Tillaga að Aðalskipulagi Kópavogs 2019-2040.

Minnisblað, dags. 18. júní 2021.

Helstu atriði í úrvinnslu með vísan til ábendinga.

Ábendingar og athugasemdir nr. 10 – Uppland – Niðurstaða umsagnar við 10.3.

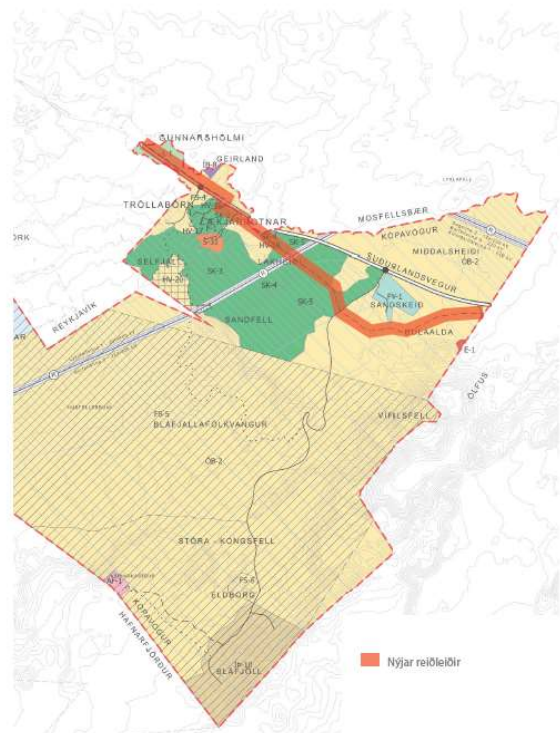
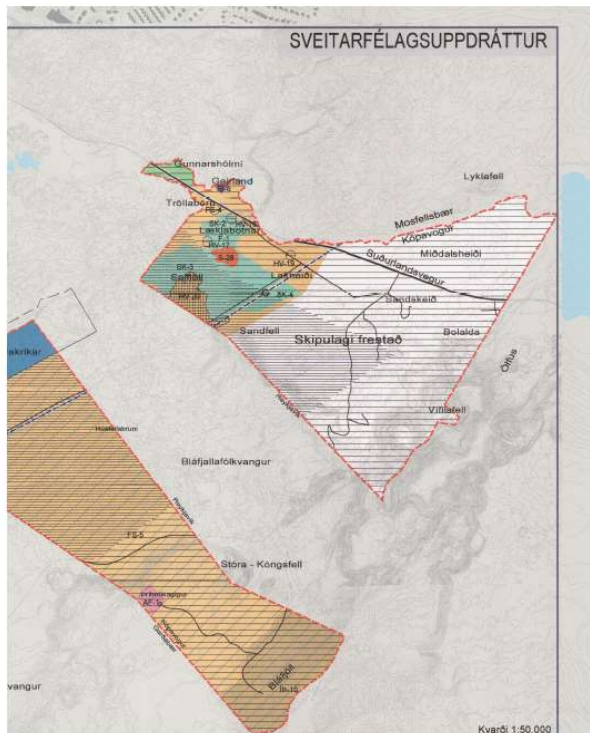
Með tilvísan í framkomnar athugasemdir og ábendingar Reiðveganeftndar um reiðleiðir á Vatnsendaheiði er hér lagt til að á þéttbýlisupprátt nýs aðalskipulags verði bætt við leiðum suðaustast í heimalandinu frá Stóra-Bás að Vatnsendabotnum og í átt að Arnarbæli. Þessar tengingar ná Hjallaleiðinni sem og leiðinni inn í Grunnuvötnum í Garðabæ.

Hér er því lagt til að umrædd reiðleið verði færð inn á sveitarfélagsupprátt Aðalskipulags Kópavogs 2019-2040.

Umsögn við athugasemd nr. 16. Niðurstaða umsagnar við 16.1.

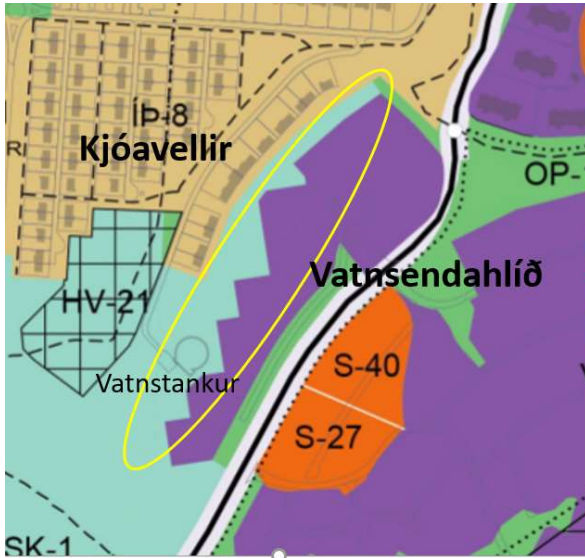
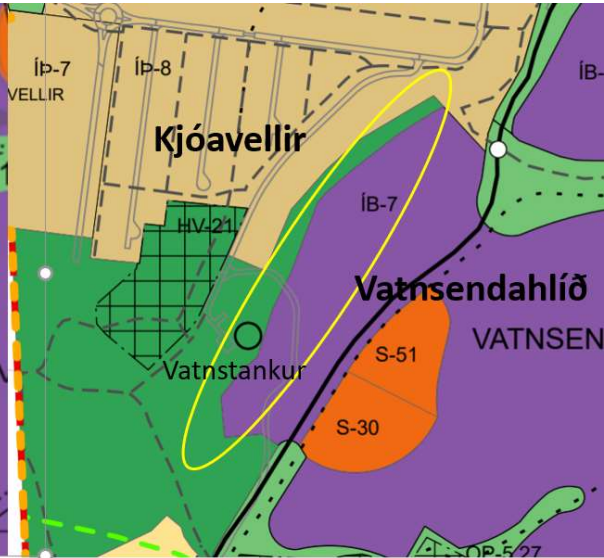
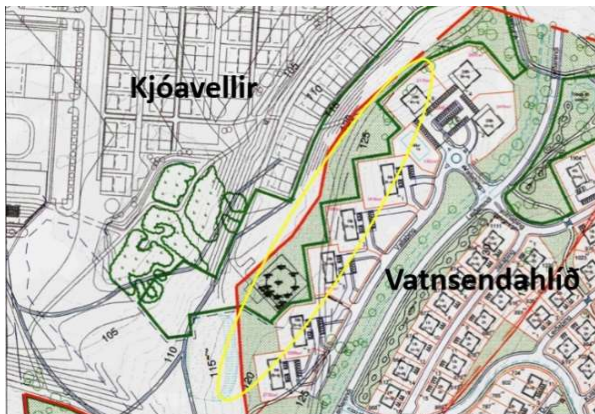
Með tilvísan í framkomna athugasemd er hér lagt til að vesturmörk fyrirhugaðs íbúðarsvæðis ofan hesthúsabyggðarinnar við Landsenda verði sett fram á sama hátt og er í gildandi aðalskipulagi 2012-2024 og því óbreytt.

Skýringarmynd af skipulagi Vatnsendahlíðar frá 2008 sem sýna þau byggingarsvæði sem voru felld út.

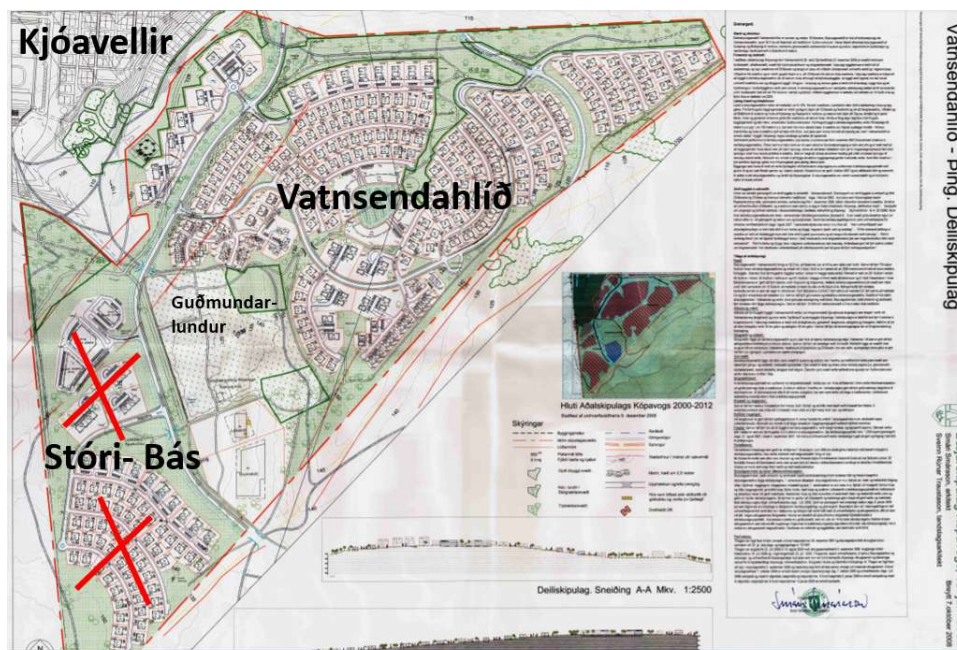
Þegar unnið var að skipulagi hestúshverfisins á Kjávöllum var á sama tíma verið að vinna að skipulagi fyrirhugaðs íbúðarsvæðis í Vatnsendahlíð. Í því sambandi er vert að minna á að í þeirri vinnu voru gerðar róttækar breytingar á skipulagi byggðar austan Kjóavallasvæðisins við Stóra-Bás (sjá meðfylgjandi skýringarmynd). Fólust þær breytingar m.a. í því að hætt var við fyrirhugað atvinnusvæði við Traðabíng sem átti samkvæmt skipulaginu að vera tæplega 20.000 m² að flatarmáli og þar austur af stóð til að byggja um 150 íbúðir í fjölbýli og sérþýli við Stapabíng.

Í samtalinu um framtíðarbyggð á svæðinu m.a. við hestamenn var fallið frá þessari byggð við Stóra-Bás fyrst og fremst til að tryggja öruggari og greiðari leiðir frá hestúshverfinu á Kjávöllum til austurs og suðurs s.s. Vatnsendaheiði og Heiðmörk.

Tekið er undir það sem fram kemur í ofangreindri ábendingu að tryggja þurfi hestúshverfi Spretts rými og mikilægi þess að gott samspil ríki á milli hverfisins og aðliggjandi byggðar. Reynt hefur verið að sjá til þess í uppbyggingu lands í Vatnsenda að svo sé.
